第1章 事業計画の概要

1 計画の立案及び変更に至る経緯

(主な計画変更の内容とその理由)

図1(1) 緑地緩衝帯位置図(A案)

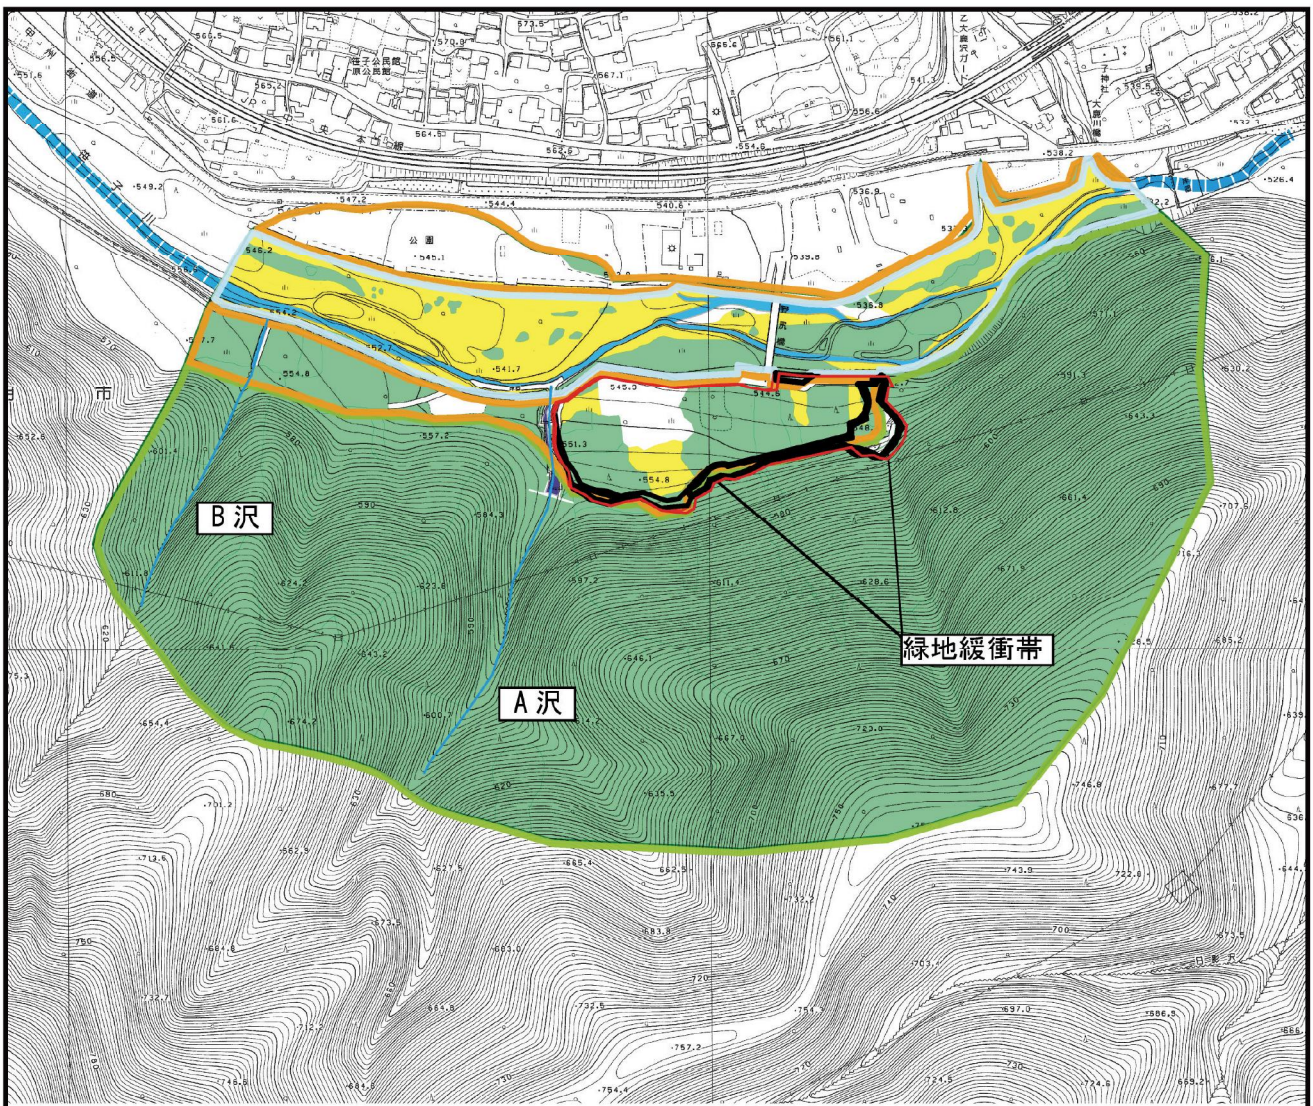
項目	変更点	環境の保全の見地からの検討の経緯	参照図表等
造成	配置の見直し等により、計画地内の宅地を4.3%減少し、山林を35.3%、原野を77.5%増加した。	造成計画の変更により、緑地緩衝帯が増加し、生態系及び景観・風景への影響を低減。	図1(1)～(2)
	地盤改良を行うこととなったため、計画地内で再利用することとしていた発生土の一部(11,000m ³)を場外に搬出する。	排出土については、計画地外で適正に処分する。	—
施設の配置及び形状	蒸気タービン発電機棟やボイラー支持架構等の形状及び配置を変更した。	山側(南側)に形状が複雑なプラント機器を配置することにより、日照阻害や、北側民家からの景観・風景等の環境影響を低減。	図2(1)～(2)
	燃料の保管をヤード方式から、サイロ方式に変更した。	燃料保管をヤード式からサイロ式に変更し、悪臭の発生低減。	—
	タービンを建屋内の2階に設置することとした。	2階部分に設置することにより振動を低減。	—
	送風機類にラギング又は防音壁等を設置することとした。	サイレンサー、防音壁等の導入により、騒音を低減。	—
自然環境	排水の放流量を最大28.8m ³ /日(1.2m ³ /時)から最大72.0m ³ /日(3.0m ³ /時)に変更した。また、用水の取水地点及び排水の放流地点を、隣接する水路の上流部に変更した。	取水及び排水地点について、複数案を設定して検討し、水温、水象、水生生物への影響を低減。	図3(1)～(2)
発電設備	使用燃料のうち、PKS(椰子殻)については非常時のみに使用することとした。	PKS使用に伴う不確定要素(輸入、搬送、発熱量、排ガス性状、焼却灰中の有害成分含有量の変化等)を低減。	表1
	発電出力を11,500kWから14,500kWに増加した。	熱量増加、高効率発電設備の採用により、発電効率(発熱量当たりの発電出力)が増加し発電出力当たりの炭素量が減少した。 もとより「カーボンニュートラル」による温室効果ガス等の排出抑制に大きく寄与している事業である。

図 2(1) 施設配置図 (A 案)

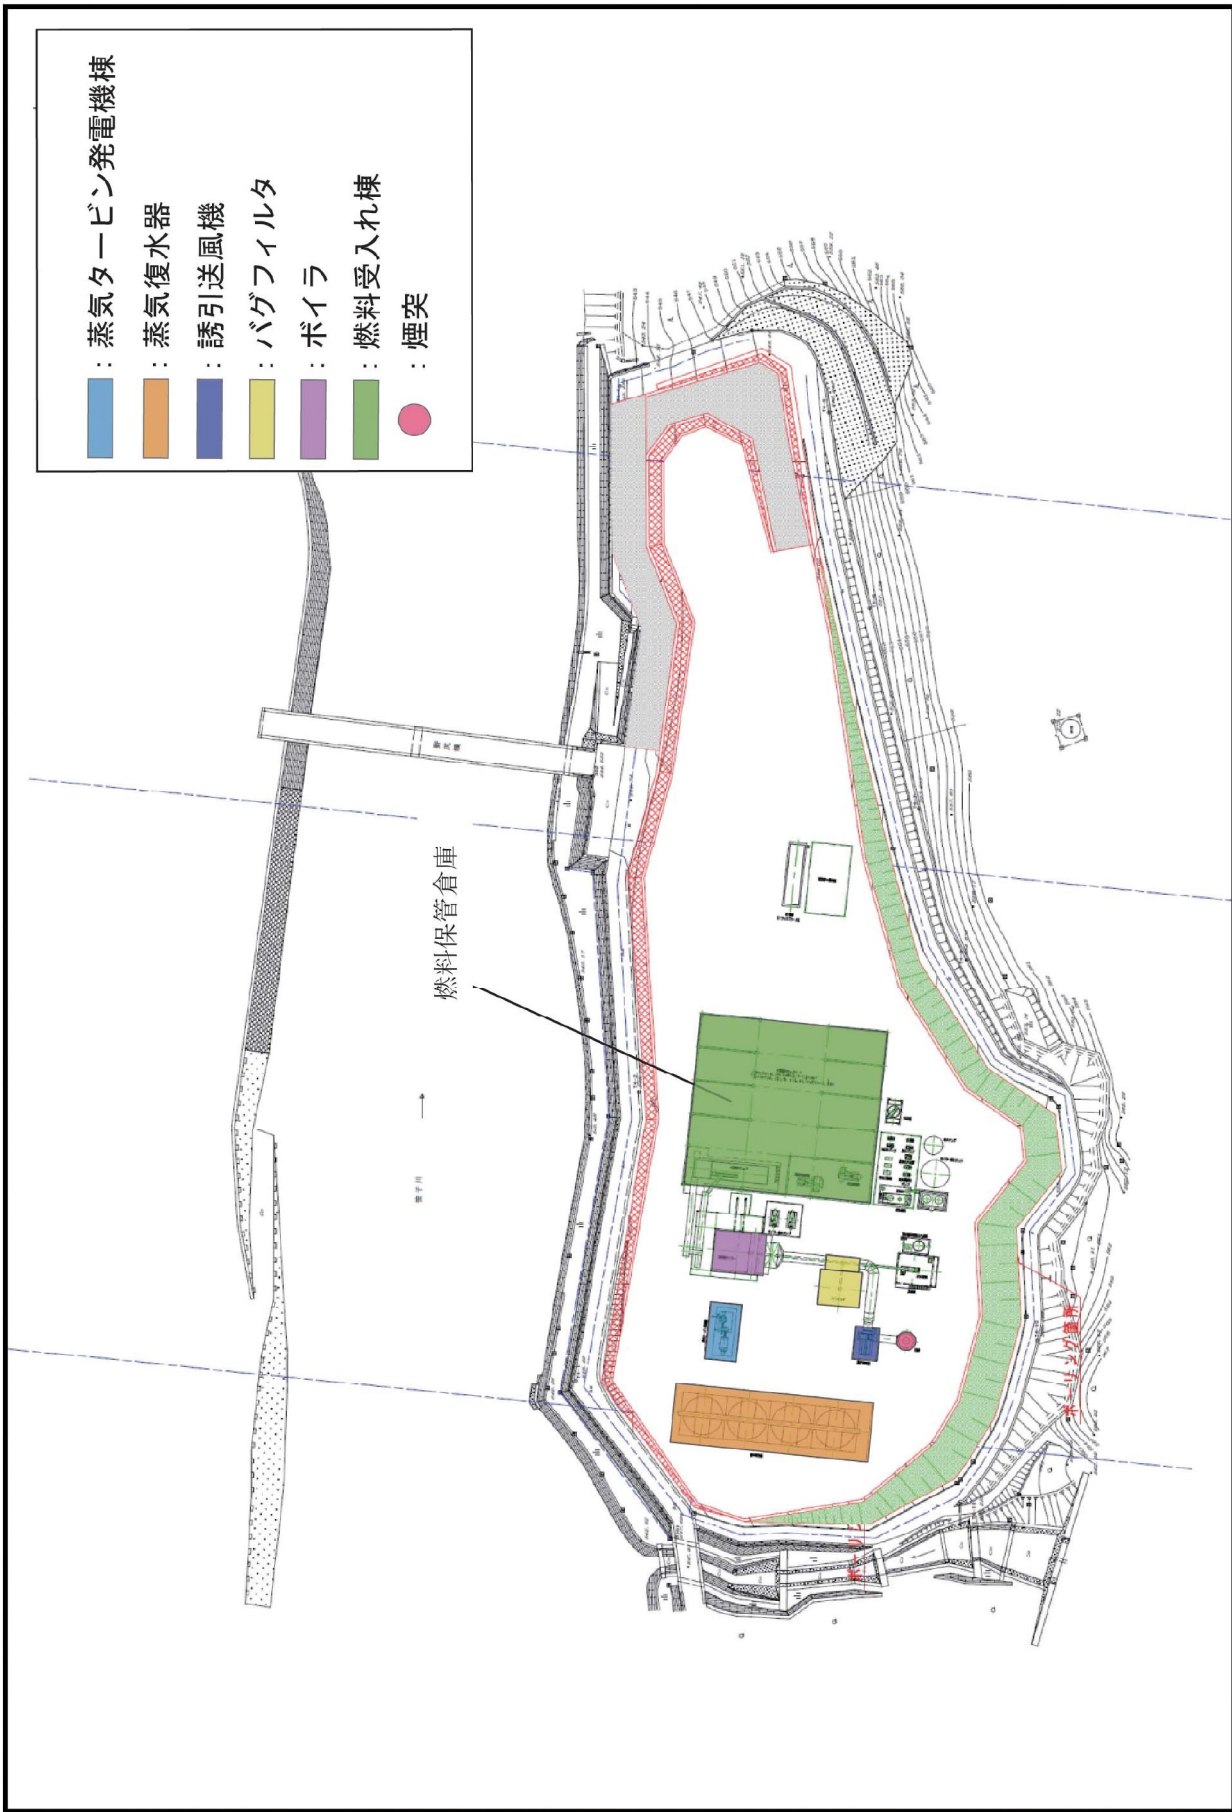
備考) 図2(1)～(2)について施設は同じ用途の施設ごとに彩色分けを行なった。煙突位置に関しては、A案及びB案で同じ配置となっている。その他の施設については、配置が異なり、燃料受入れ棟はA案では保管倉庫、B案では保管サイロとなっていることから形状についても全く異なるものとなっている。
